新竹縣政府工程查核代表照片表

拍攝日期：111.05.03

工程名稱：新竹縣綜合社會福利館新建工程

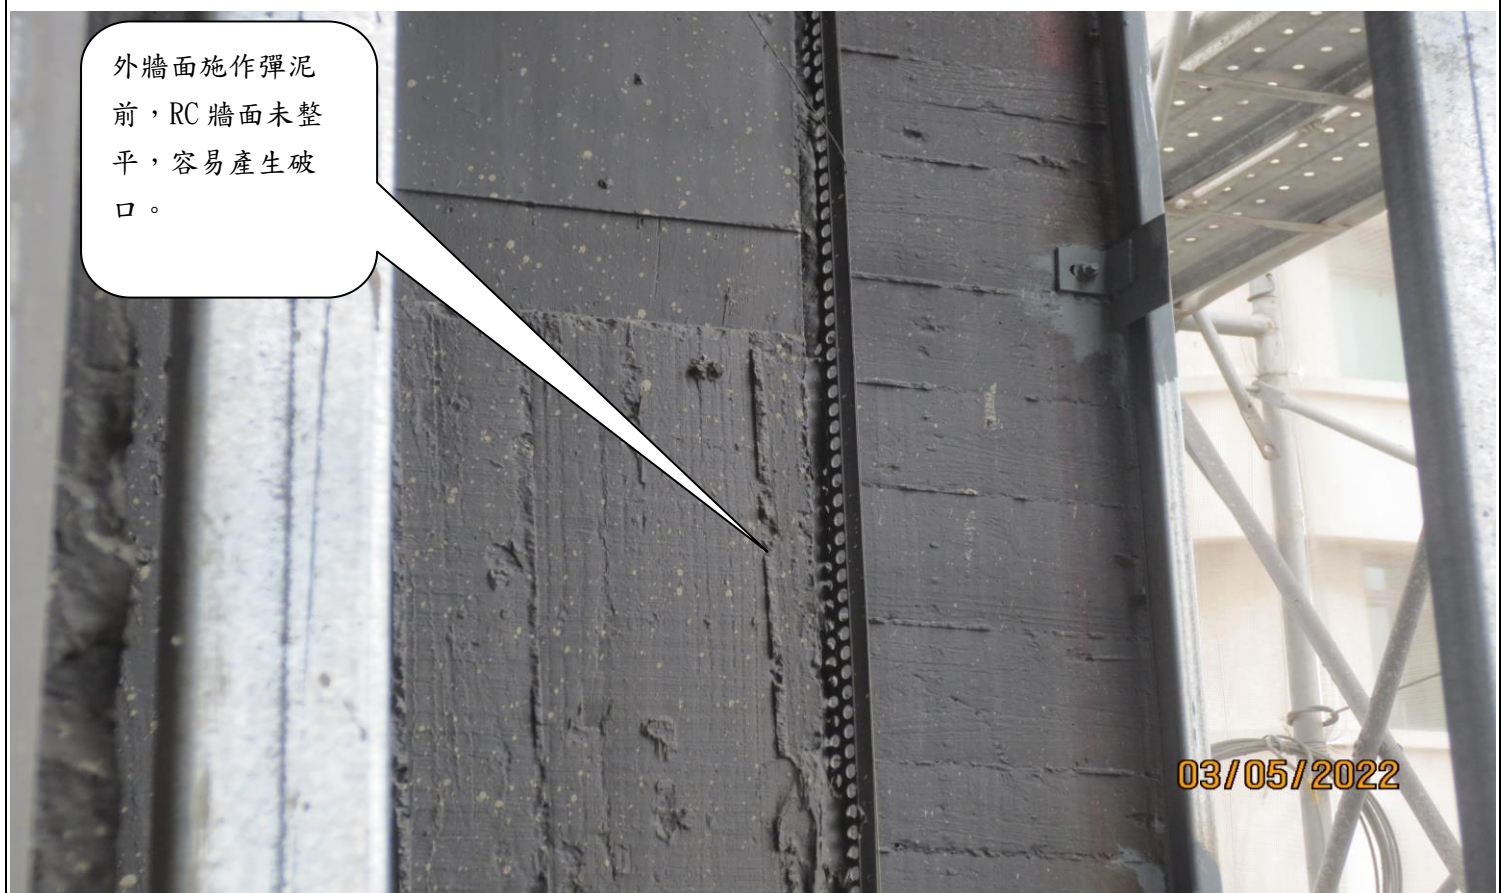
板材與 RC 牆或柱銜接處，請加鋪防裂網，以降低產生龜裂。
